**Акт обследования Объекта социальной инфраструктуры
на соответствие проектных решений нормативным требованиям
по обеспечению доступности для инвалидов и других МГН**

Проектирование строительства здания образовательной школы
по адресу: Санкт-Петербург, Русановская улица, участок 5
(территория, ограниченная октябрьской наб., проектируемым проездом,
проездом №1, административной границей Санкт-Петербурга, в Невском районе; ФЗУ №38)

Проектная документация: Раздел 10 «Мероприятия по обеспечению доступа инвалидов»
08/ОК-19-ОДИ Том 10 от 2021г.

Фото 5 Краевые ступени не выделены контрастным цветом.

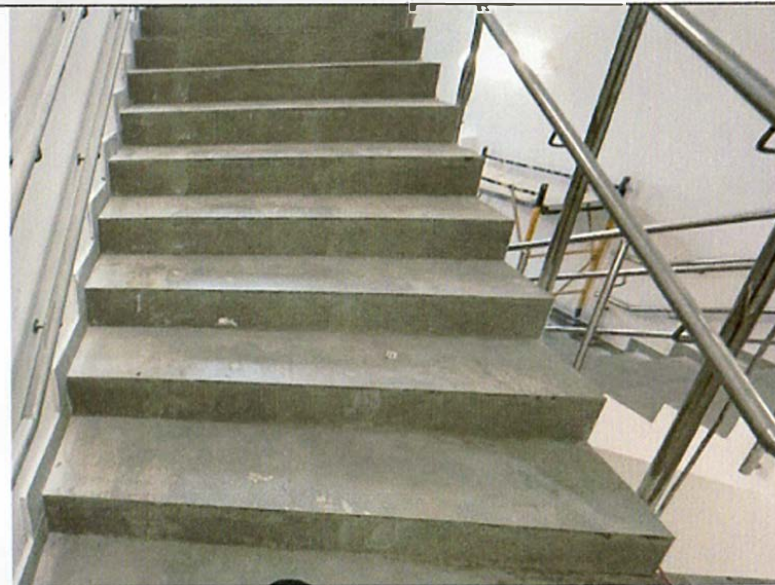
2. Межэтажные лестничные марши. (Являющиеся эвакуационными)				
2.1	Ступени лестничных маршей	7. Не выполнено требование п. 6.2.8 СП 59.13330.2020: • Красвые ступени не выделены коптр. цветом. <i>Фото 5-6</i>	• На проступях краевых ступеней установить контрастную полосу общей шириной 0,08 - 0,10 м. в соответствии с п.6.2.8 СП59.13330.2020	Нарушение: п.6.2.8

Фото 9. Отсутствует визуальная тактильная информация у входных дверей в помещения.

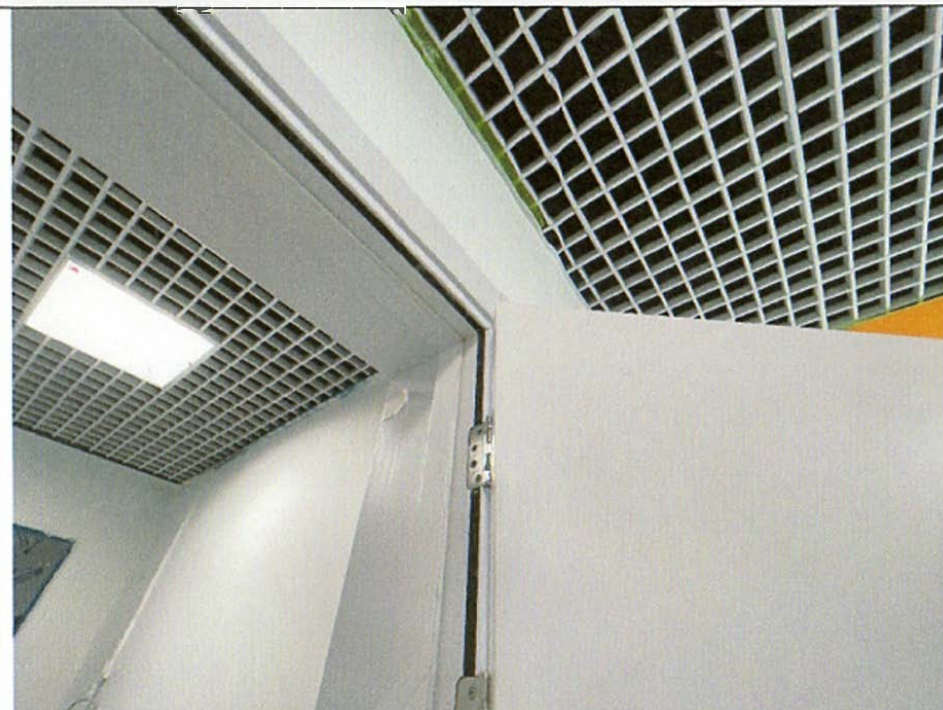
3. Лифтовые холлы, актовй зал				
3.1	Визуальная информация у входных дверей помещений	10. Не выполнено требование: п. 6.5.1 СП 59.13330.2020: • Отсутствует визуальная тактильная информация у входных дверей в помещения. <i>Фото 9</i>	• Информационные тактильные таблички с рельефно-точечного шрифта Брайля должны размещаться рядом с дверью со стороны дверной ручки п.6.5.1 СП 59.13330.2020	Нарушение: п. 6.5.1
